Unterlage zum Feststellungsentwurf **1.Planänderung**

A26-Ost

380-kV-Freileitung Hamburg Süd - Moorburg M1/M2

Lageplan M 483 - M 484n

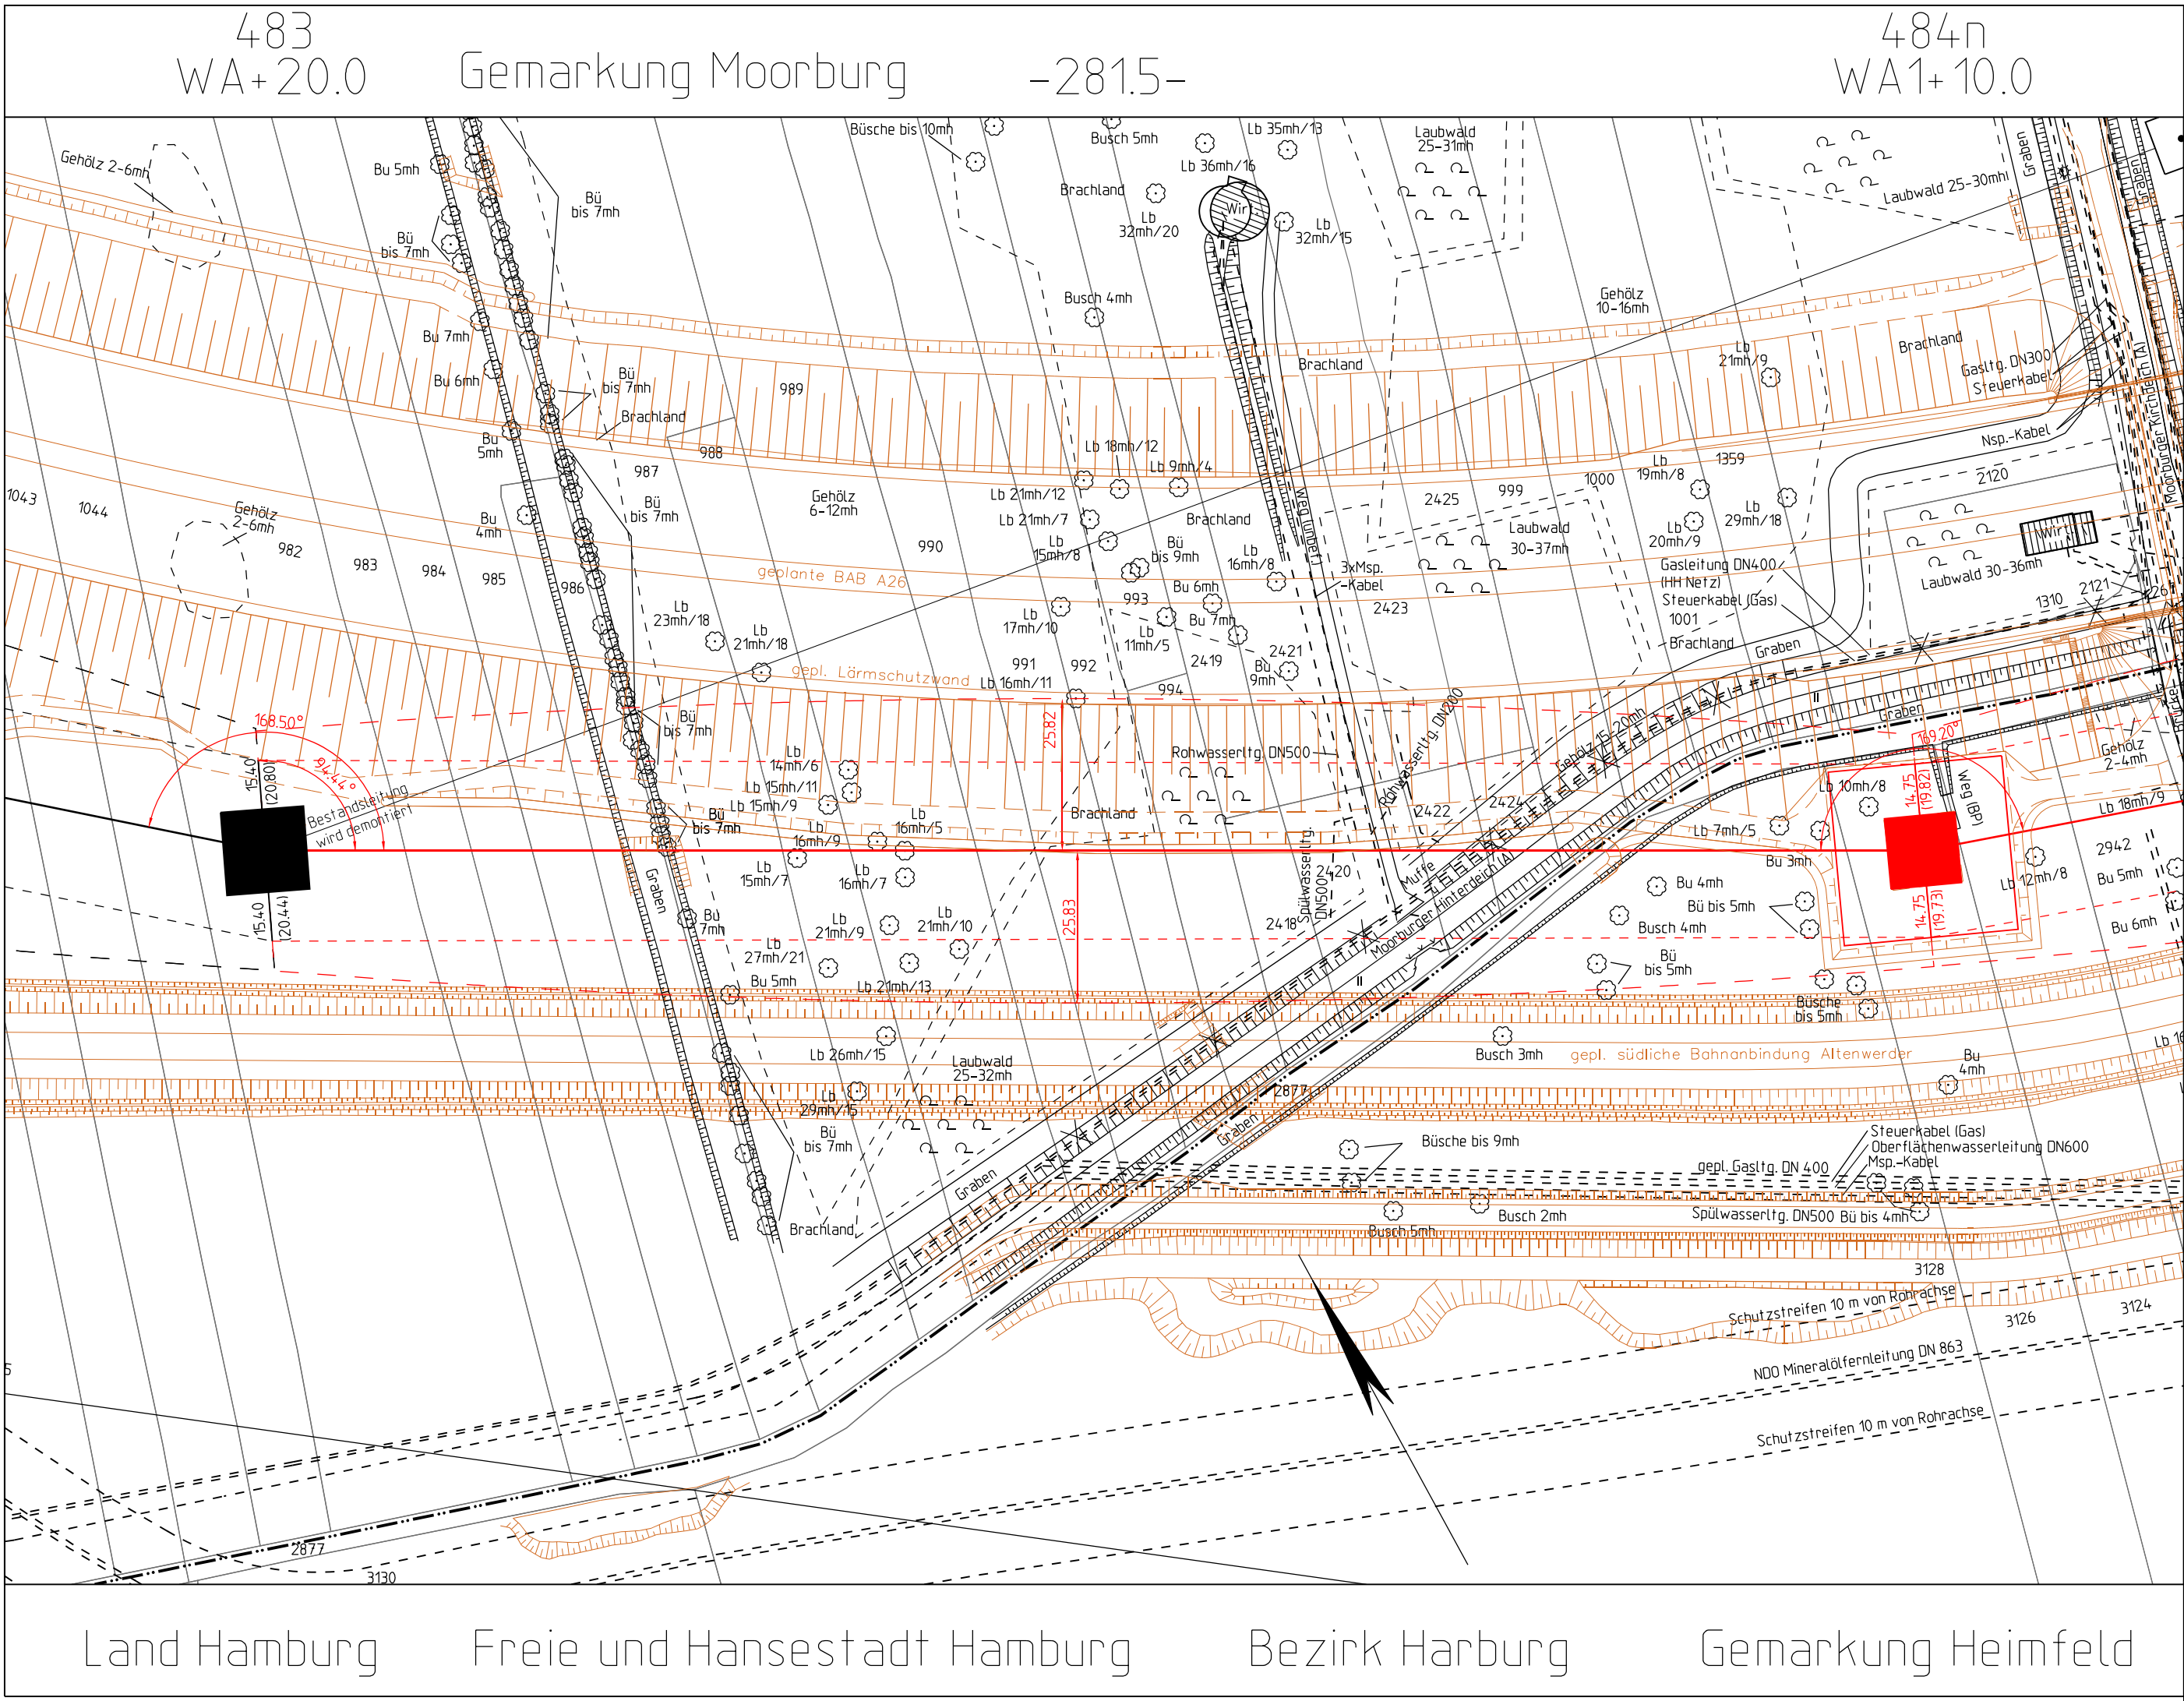
Nr.	Änderung	Datum	Name
1.	Änderung der farblichen Darstellung der A26 und der Planung Dritter	17.06.2021	SPIE/Alcalá
2.	Erhöhung M484n	17.06.2021	SPIE/Alcalá
3.	Ergänzung Wartungsplattform am Mast 484n	25.06.2021	50Hertz
